提出年月日	令和5年1月30日 R0
日本原燃株式会社

六ヶ所廃棄物管理施設における 新規制基準に対する適合性

安全審査 整理資料

廃棄物管理施設の保安のための業務に係る
品質管理に必要な体制の整備に関する説明書
(標準応答スペクトルの取り入れ)

第3.1-1 図 組織図

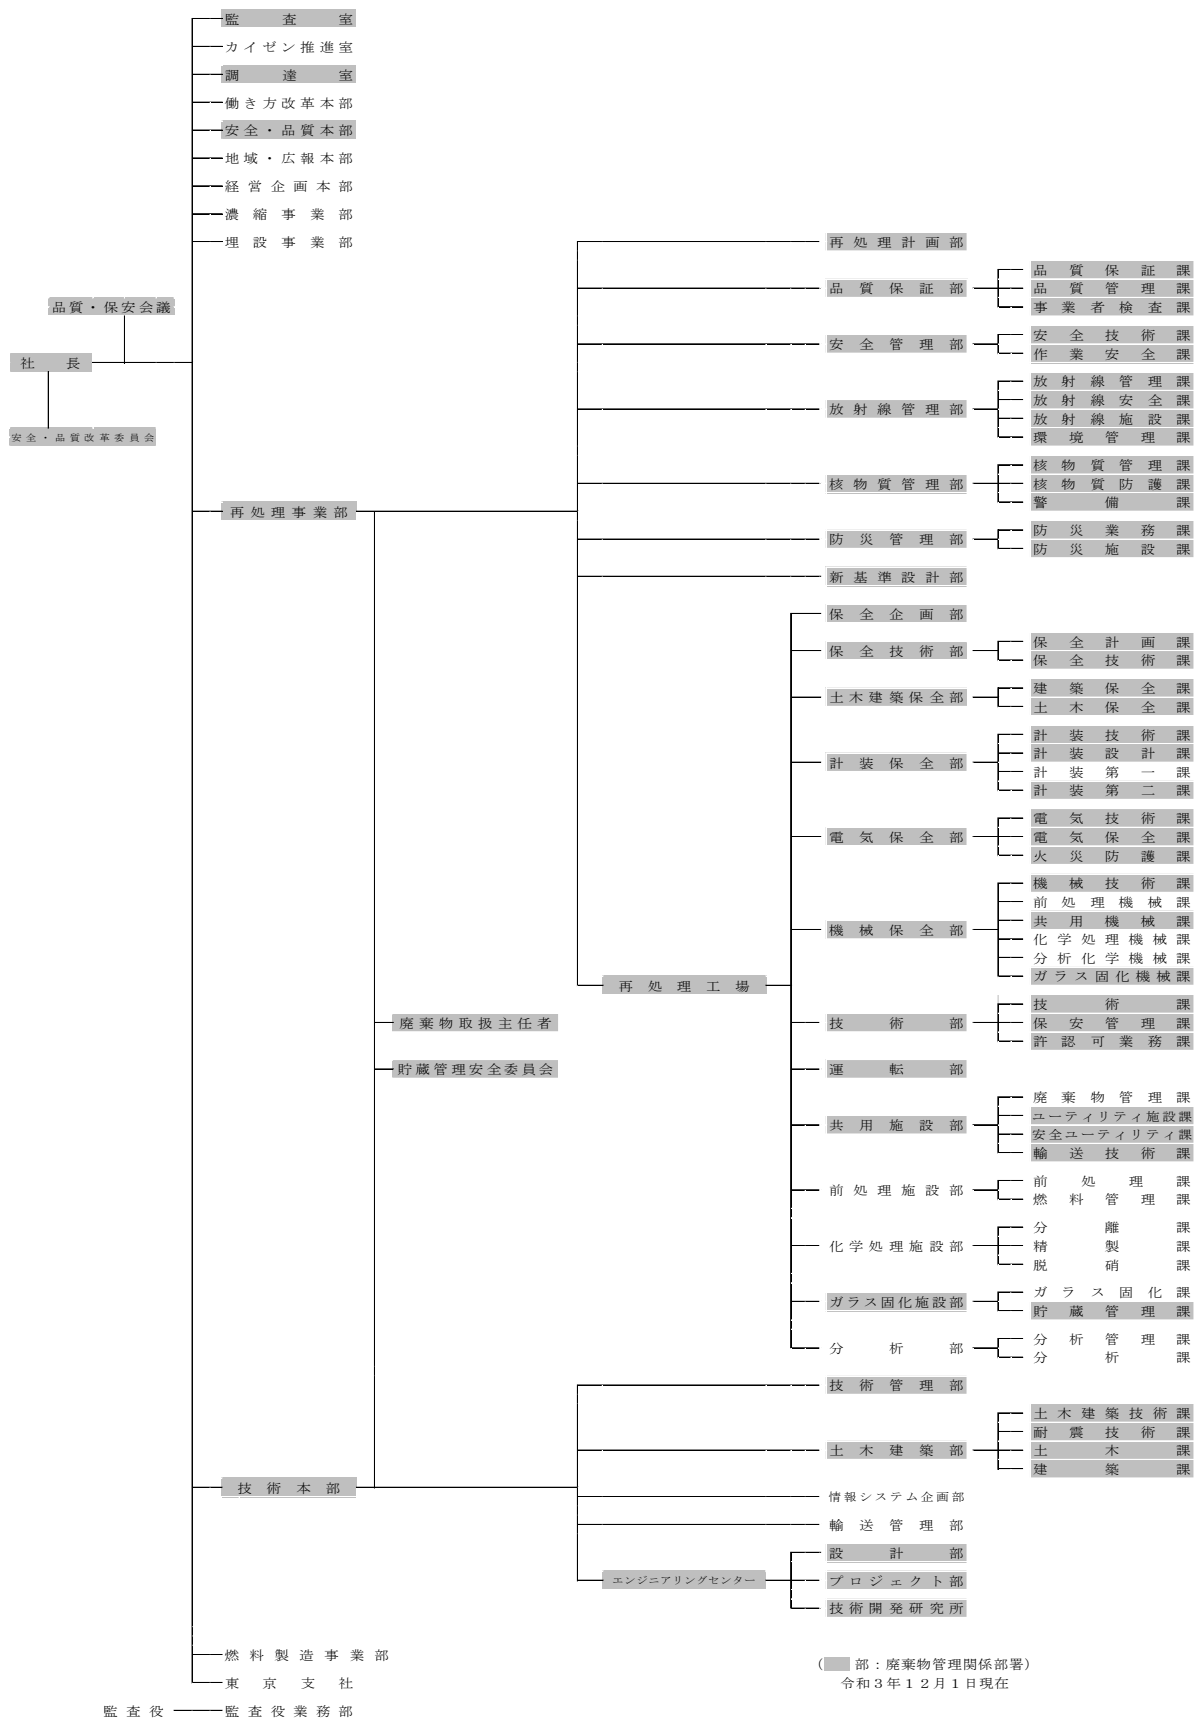
No.	該当箇所	コメント内容	反映箇所	コメント対応内容
		では「第3.1-図に示す組織に係る体制で実施する」とある一方で、3.1.1では「なお、本申請において上記による体制で実施した」となっている。同一組織で過去にやったことと未来にすることをやること(したこと)になっており記載として矛盾していると考え。受け取り方によっては虚偽の申請をしたとも取られかねないので、図を二つ添付した上で正確に記載すべきと考える。検討すること。	第3.1-2図(新規追加)	【案】 「設計及び調達」は、第3.1-1図に示す組織に係る体制で実施する。なお、本申請における設計及び調達に係る業務のうち令和2年3月31日以前に実施した調達業務は第3.1-2図に示す組織に係る体制で実施した。」
26	資料3(1) 4ページ 3.3	「設計開発」を「設計」にしているが、ADRBにおける品証部門は本文9号と添付書類9であるが、本文では全て「設計開発」である。本文で「設計開発」としておきながら、添付書類では「設計」としていることに違和感を覚える。本文で「設計開発」としているから保安規定の第5条は「設計開発」であるし、品質マネジメントシステム規程も「設計開発」のままである。事業部の設計管理要領の目的において「設計開発(以下「設計」という)」と読み替えて変えている。法令上も品質管理基準規則は「設計開発」であり、その他の再処理規則等では「設計」なので難しいが、本文と添付書類では本文9号に対応する箇所は「設計開発」とし、「設計及び工事の計画」のような用語として使っている部分は「設計」とするなど書き分けが必要と考える。機械的に「設計開発」を「設計」に書き換えるのではなく、変更箇所をもう一度確認し、どちらとするのが良いか考えて適切に修正して欲しい。	資料3(1) 4ページ 3.	R3.4.28申請済の申請書において、添付書類九(八)内においては「設計」で統一する方針としたことから、その方針を堅持し変更しない。
27	資料3(1) 6ページ	「申請書作成に係る社内手続き」と書いてあるがこの「社内手続き」は何を指しているのか。他の箇所	資料3(1) 6ページ	本申請における「社内手続き」は「3.3.2(3)申請書の作成」、「3.3.2(4)申請書の承認」を指しているこ
